**Demande d'autorisation de construire et d'exploiter un parc éolien  
sur la commune de Comps-la-Grand-ville  
déposée par la société Eurocape New Energy (cinq éoliennes)**

**Avis de l'Autorité environnementale  
Au titre des articles L.122-1 et suivants du Code de l'environnement**

**N° saisine : 2020-8690  
Avis émis le 8 octobre 2020  
N° MRAe 2020APO71**

Carte qui présente le projet éolien de Comps et qui localise les *parcs éoliens* (en 2015) existants ou en projet au sein de la zone d'étude élargie - extrait de l'étude d'impact p 382 – source scan 100 IGN – réalisation ABIES

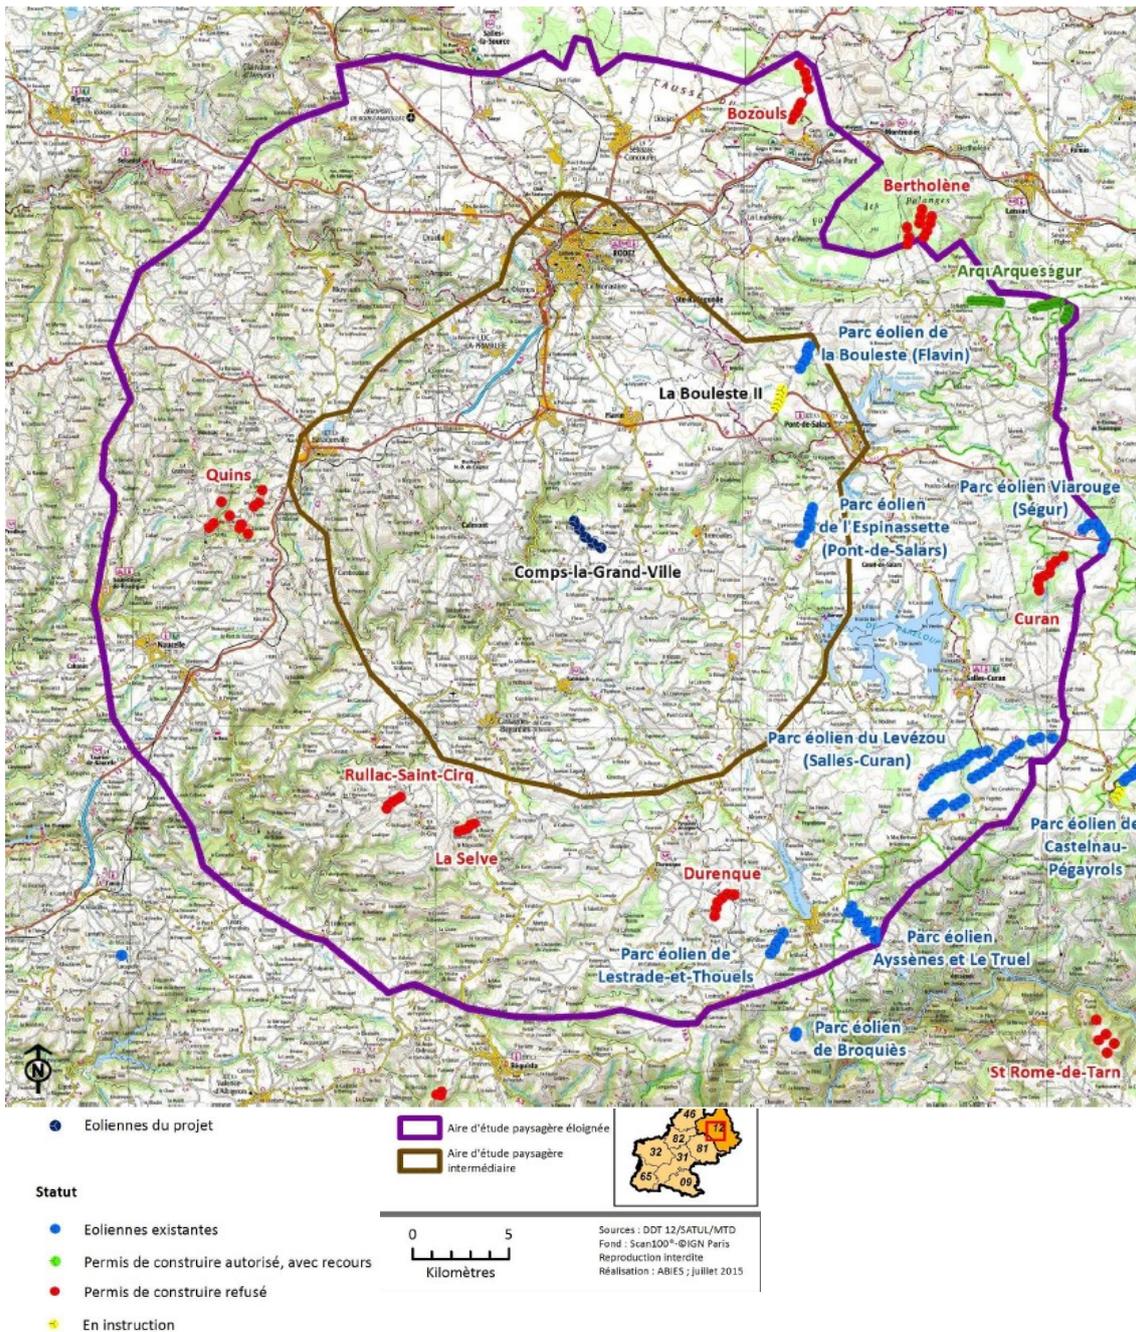
Le projet ajoute un nouvel alignement de cinq éoliennes dans un secteur géographique largement équipé, soit 84 éoliennes autorisées dans un périmètre de vingt kilomètres (voir la carte page 5 du présent avis). Le porteur de projet identifie de manière précise la totalité des projets connus (rejets, construits, autorisés ou en instruction). L'analyse portée sur les effets cumulés s'appuie sur la situation de ces projets connus au moment du dépôt du dossier en 2015. Toutefois, elle ne tient pas compte des nouveaux projets déposés depuis, qui contribuent à accentuer les impacts sur l'environnement au sein de l'aire d'étude éloignée.

La MRAe relève que le porteur de projet ne met pas à profit l'ensemble de la connaissance disponible et les retours d'expérience des projets déjà construits. C'est en particulier le cas pour les suivis de mortalité avifaune et chauves-souris disponibles pour les projets construits à une échelle proche (point déjà indiqué au §2.1 donnant lieu à recommandation).

La MRAe considère que le choix d'alignement des machines risque de conduire à un effet barrière (risque de collision) pour les espèces volantes à grand rayon d'actions. En effet, le couloir qui sera occupé par les futures éoliennes constitue actuellement un axe de passage secondaire pour les oiseaux. Le projet conduira à une nouvelle réduction des espaces de circulation pour une partie des espèces.

**Compte tenu de la densité des parcs éoliens sur la zone, des espèces présentes et de la mortalité constatée, la MRAe recommande de renforcer les mesures de réduction et en particulier les mesures de bridage pour éviter la destruction de chauves-souris protégées.**

Plan de situation des cinq éoliennes – IGN scan 25 – produite par Eurocape

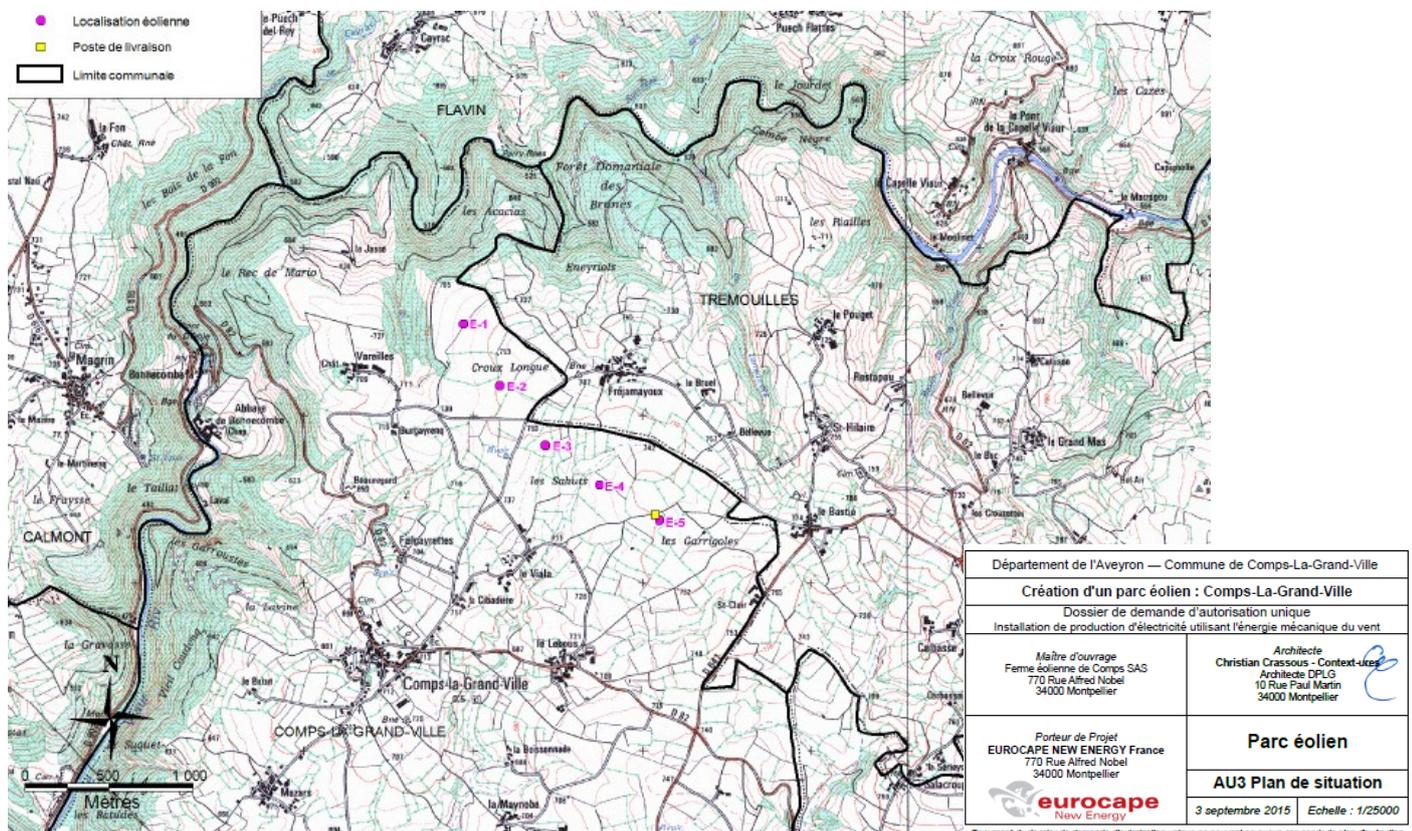
- d'une part, le pétitionnaire ne développe pas d'analyse de solution de substitution<sup>3</sup> ;
- d'autre part, le dossier ne présente ni analyse du rapport coût environnemental / avantage climatique de ce projet, ni analyse territoriale justifiant à l'échelle intercommunale le choix du site au regard des différentes thématiques environnementales.

En effet, les choix présentés décrivent quatre implantations très voisines (à l'échelle communale) au sein d'une seule aire d'étude rapprochée<sup>4</sup>. Si une analyse multicritère est présentée, celle-ci est jugée insuffisante car ne s'appuyant pas sur les conclusions des diagnostics naturalistes et paysagers, ni sur les impacts évalués.

La MRAe considère en outre que l'étude d'impact ne démontre pas que le secteur et l'implantation finale retenue (variante 3) est une solution de moindre impact environnemental dans la mesure où des solutions alternatives n'ont pas été recherchées à une échelle a minima intercommunale, qui est l'échelle pertinente à prendre en compte au regard des enjeux environnementaux importants en présence, et pour lesquels une recherche d'évitement et de réduction des impacts est nécessaire.

**La MRAe recommande de conduire une comparaison de plusieurs sites potentiels sur une zone élargie à l'échelle intercommunale et, de démontrer le bien-fondé du choix retenu au regard des enjeux de biodiversité, de patrimoine et paysagers.**
